Dato: 16.03.2017  
Vår ref.: 2017/198-6  
Saksbehandlar: jannor  
Dykkar ref.: «REF»

## **Søknad om løyve til 7 småkraftverk i Voss kommune. Melding om vedtak.**

### Søknad om løyve til 7 småkraftverk i Voss kommune. Fråsegn.

Fig. 6 Tiltaksområdet med avgrensa naturtyper og raudlisteførekomstar for planlagt Storagroe kraftverk.

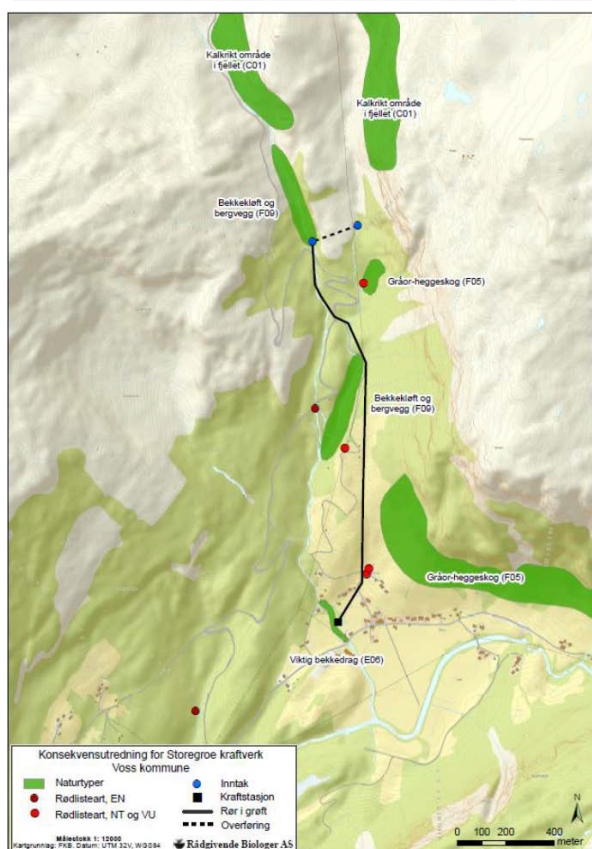
Fig. 7 Osp med fossefyllav, raudlista og sterkt trua. Avbøtande tiltak: Tersklar og kunstig sprutsone.

Fossefiltlav er «sterkt trua» og fell inn under denne retningslina. Under tvil meiner likevel fylkesrådmannen at det avbøtande tiltaket som er planlagt for å sikra eit fuktig miljø, dvs. tersklar og kunstig sprutsone ved ospa, er tilstrekkeleg til å rå til konsesjon.

Fig. 20 Oversikt over naturtyper. Bekkekløft (grøn) og foss-eng (blå). Den svarte lina med kraftverk nedst er feil teikna inn og skal ikkje vera med på kartutsnittet.  
Fisk

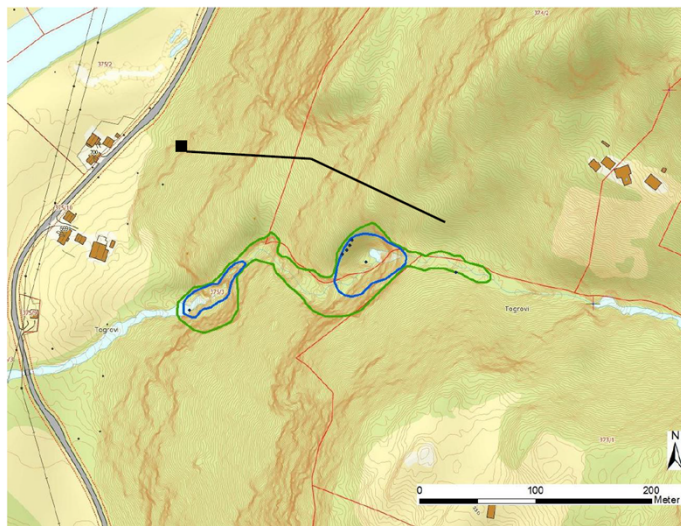
På grunn av relativt stor uvisse knytt til omfang og konsekvens for naturtypene bekkekløft og fosse-eng og raudlista artar knytt til desse naturtypene, er det fylkesrådmannen si vurdering at kunnskapsgrunnlaget ikkje er tilfredsstillande og såleis i strid med småkraftplanen sitt krav om at «i område der utbygging kan føra med seg skade på arts- og naturtypar av stor verdi eller område med potensial for slik, skal dette kartleggjast» (R11.5). Et slikt krav er òg i samsvar med kunnskapskravet i naturmangfaldlova (§ 8). Før eventuelt konsesjon vert gjeve, vil fylkesrådmannen difor stilla krav om ei grundigare kartlegging av naturtypene bekkekløft og fosse-eng både i tiltaks- og influensområdet. For influensområdet gjeld det også dei tilstøytande 200 m i Teinegrovi.

På grunn av manglande kunnskapsgrunnlag og uvisse knytt til konsekvensar for naturtypene bekkekløft og foss-eng, leveområde for villrein og leveområde for andefuglar og vintererle, meiner fylkesrådmannen konfliktpotensialet for temaet biologisk mangfald er høgt. Fylkesrådmannen er dessutan kritisk til at det ikkje er gjort eigne konsekvensvurderingar for Husagrovi og kryssande tilkoplingsline over Teigdalselvi.

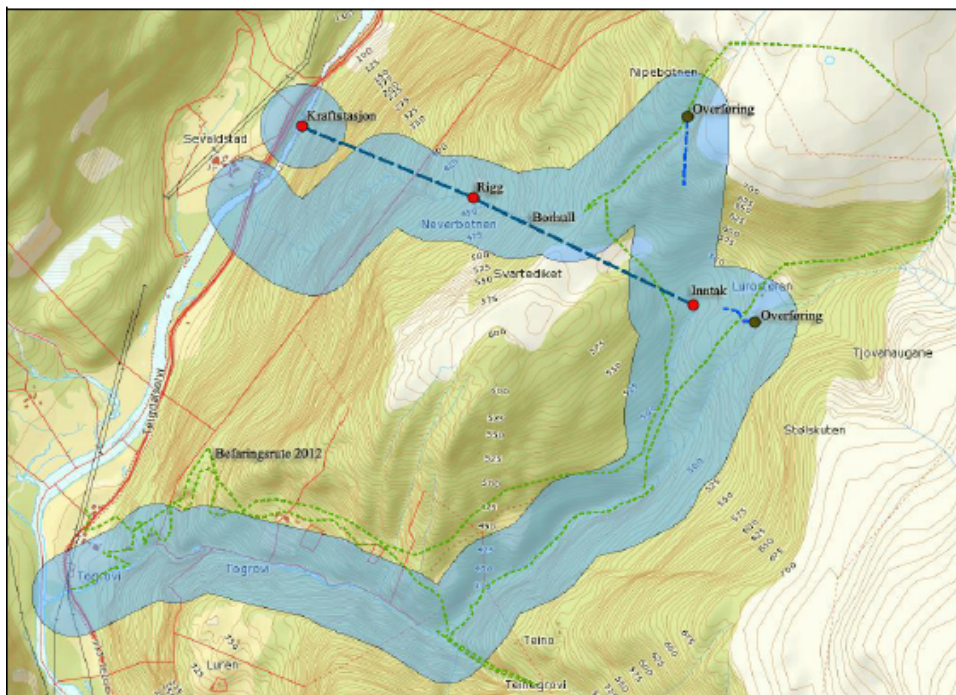
Fig. 21 Kartet syner influensområdet slik tiltakshavar avgrensar det. Fylkesrådmannen er kritisk til at influensområdet i Husagrovi frå «Overføring» og ned til Sevaldstad ikkje er konsekvensvurdert for manglande minstevassføring. Det er heller ikkje Lambagrovi frå «Inntak» og ned til Togrovi. Den øvre delen av influensområdet er beiteområde for villrein av «stor verdi» som ikkje er konsekvensvurdert. Det same gjeld influensområdet i Teigdalselvi og potensielle konflikter med lakseførande strekning av «stor verdi» inkl. sjøaure, «svært viktig» regionalt friluftsområde for fritidsfiske og registrering av vinterele og leveområde for andefuglar rett nedanfor utlaupet til Togrovi i Teiglandselvi. Fylkesrådmannen rår difor frå utbygging av Togrovi kraftverk.

Fig. 29 Dagens anlegg (til høgre) skal rustast opp som vist på kartet til venstre. I verna vassdrag kan konsesjon for kraftverk opp til 1 MW og opprusting av eksisterande anlegg vurderast om tiltaket ikkje

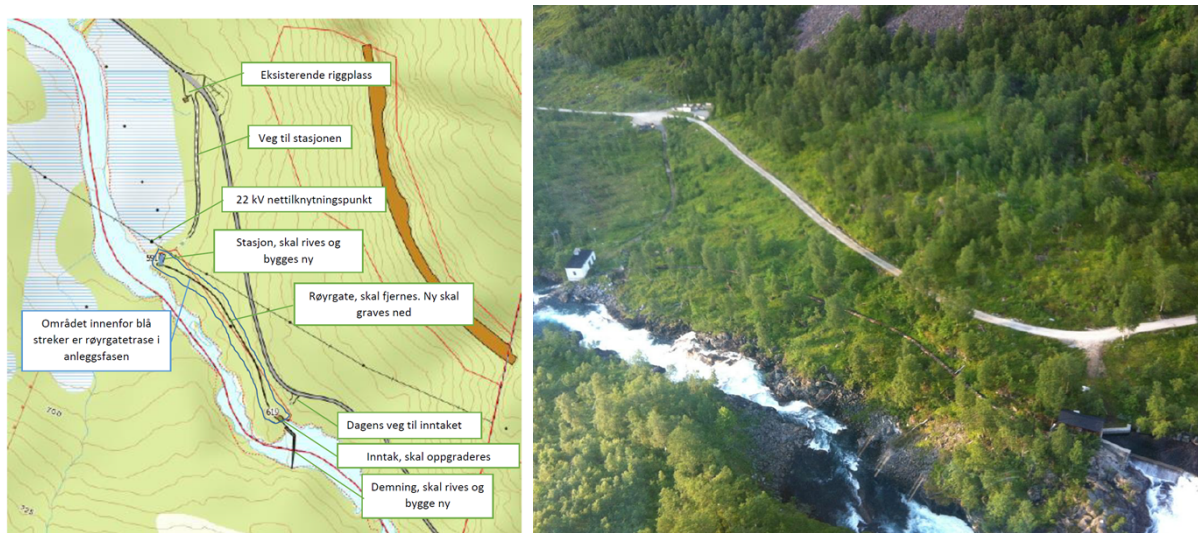
*svekker verneverdiane i området (Fylkesdelplan for små vasskraftverk i Hordaland). Fylkesrådmannen vurderer opprustinga i Kleivelvi å vera innanfor retningslinene i fylkesdelplanen.*

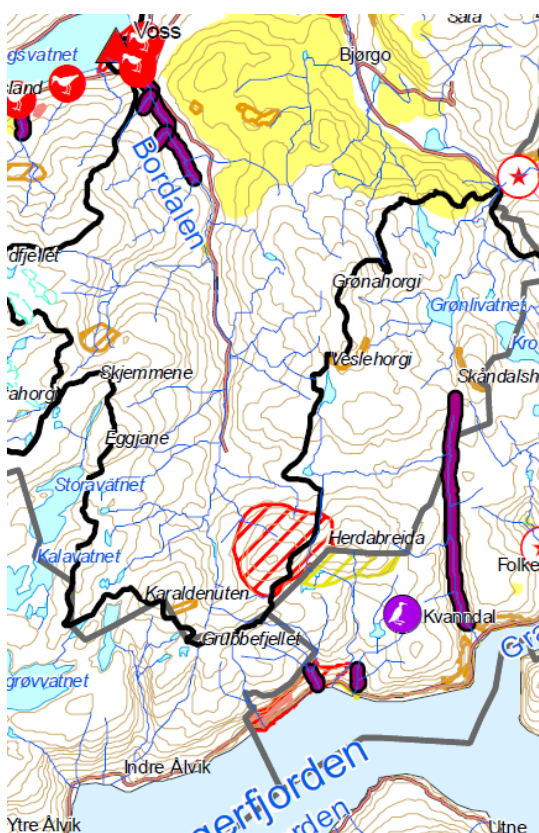
Fig. 41 Verdikart for biologisk mangfold for Bordalen indikerer lågt konfliktnivå, men dalen er i høve vernevedtaket for Vosso-vassdraget slik fylkesrådmannen vurderer det, ikkje tilfredsstillande kartlagt korkje for naturtypar eller raudlista artar. Tiltaket på Haugamoen inst i Bordalen har difor konfliktpotensiale både isolert og samla sett. M.a. er bekkekløfta i tiltaksområdet ikkje godt nok kartlagt.
